Objet : WOLUWE-SAINT-PIERRE. Avenue Edmond Parmentier, 2 à 6

Demande de permis d'urbanisme portant sur la démolition de deux habitations unifamiliales et d'un immeuble à appartements, et leur remplacement par un immeuble de 17 appartements et 24 emplacements de parking souterrain

Avis de la CRMS

Google maps

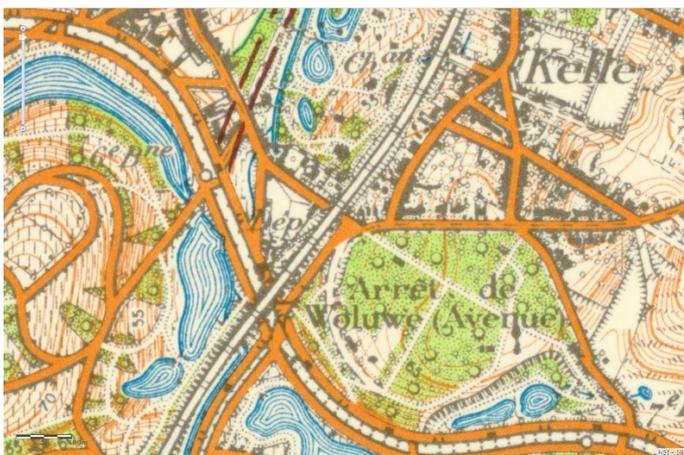
Les qualités paysagères du site sont non seulement liées à la succession de constructions étroites et basses mais également, en ce qui concerne la fin de l'alignement, aux retraits successifs dégageant progressivement la vue vers le Bovenberg et assurant une perméabilité visuelle du talus planté. Ce dernier serait d'ailleurs menacé par l'emprise trop importante des niveaux souterrains, due à un nombre excessif d'emplacements de parking.

Historiquement, le Bovenberg reliait le bas de Woluwé à ce qui deviendra le parc Parmentier. Son tracé linéaire est encore visible aujourd'hui dans le parc, mais la création de l'Avenue Edmond Parmentier, avec un important talutage, a nécessité la création d'un raccordement en « S », coupant cette continuité. Celle-ci devrait être rétablie, au moins visuellement.
